**Rotax Motor Type 914 F (Serie), Kontrolle / Austausch der Turbodruckölleitung und Rohrschellen**

**Rotax engine type 914 F (series), check / replacement of the turbo oil pressure line and pipe clamps**

- a) Check / Replacement of the turbo oil pressure line ( part no. 956.475) including replacement of pipe clamps ( part no. 851.110 and part no. 851.115).
- b) Replacement of pipe clamps ( part no. 851.110 and part no. 851.115) and check of the turbo oil line ( part no. 956.476).

**Reason**

Bild / Fig. 1

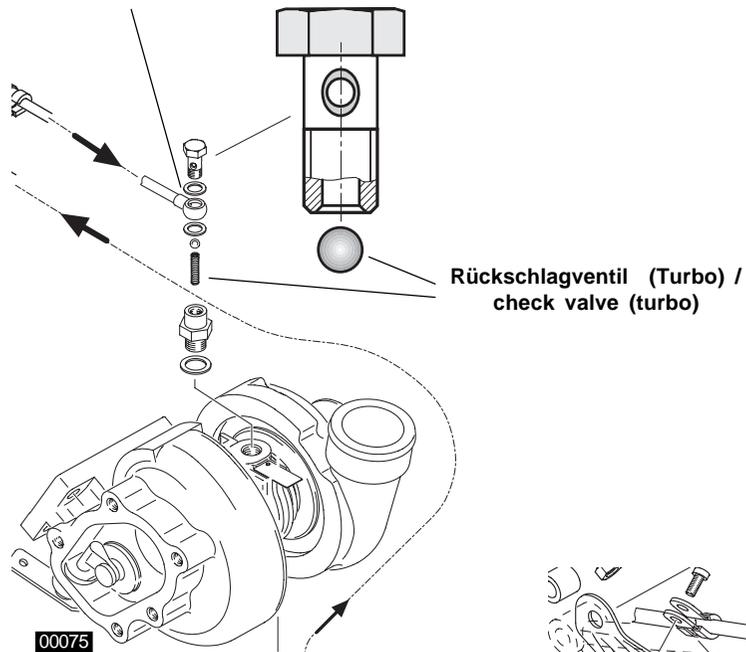
■ **ATTENTION:** Make sure that the ball and spring of the check valve (turbo oil pressure line) will not be damaged or lost. See Fig. 1, page 5.

▲ **WARNING:** Beim Festziehen der Hohlschraube Ringschlauchnippel nicht verdrehen!  
At tightening of banjo bolt do not rotate hose nipple!

- Install new turbo oil pressure line and new sealing rings on both sides with the banjo bolts. Tightening torque 10 Nm. (90 in.lb.).
- The hose nipples of the turbo oil pressure line have to be held in position by a suitable tool, to prevent rotation and stress on the line.  
If necessary realign the turbo oil pressure line before fitting, to achieve stressfree installation.

Bild / Fig. 2

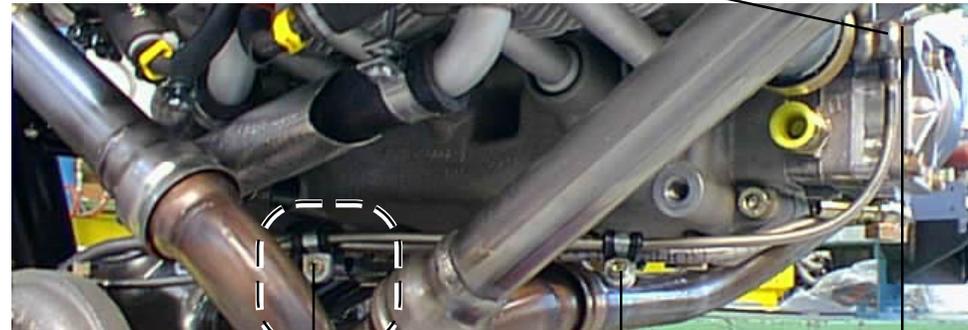
- Ensure that the suction line and pressure line will be routed parallel so that after attachment by the clamps they will remain free of stress.
- Fit the clamps as per the specified distance with back to back (=pair of clamps) and as per Fig. 3.

**See Fig. 2 and Fig. 3.**

Bild / Fig. 3

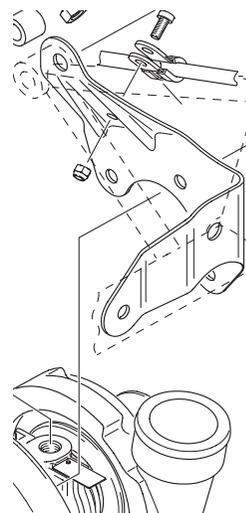
▲ **WARNING:** Öleitungen und Schellen spannungsfrei montieren!  
Stressfree installation of oil lines and clamps!
